Toetsingskader Beoordelingsniveau	Vestingstad Hulst bijzonder niveau
	Conclusie 23 aug '23	<p>Welstand- en Monumentencommissie</p> <p>Negatief. Strijdig met redelijke eisen van welstand en voldoet niet aan de eisen van de Monumentencommissie. Het volledig beplakken van de ramen voldoet niet aan de reclame criteria van het beleidsstuk: Beeld van de Binnenstad. Beplakken van ramen aan de binnenzijde beperkten tot maximaal de onderste helft van het betreffende raam. Deze onderste helft wordt bedekt met semitransparante folie of losse tekens/letters. Op de bovenste helft van het raam zijn enkel losse plakbelettering toegestaan van maximaal 0,3m hoogte.</p> <p>Andere reclame uitingen zijn akkoord en voldoen aan het beleid.</p>

1.10	Adres	Gentsestraat 56, Hulst
	Omschrijving	verbouwen van een winkel tot restaurant
	Dossier	623319, Olo 7994893

Suggestie:

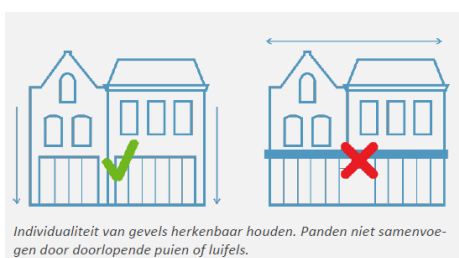
De geïntegreerde commissie geeft als suggestie mee om de voorgevel aan de Gentsestraat te detailleren als 2 individuele panden met eigen herkenbare gevels. Dus niet een doorlopende gevelpui, conform bestand.
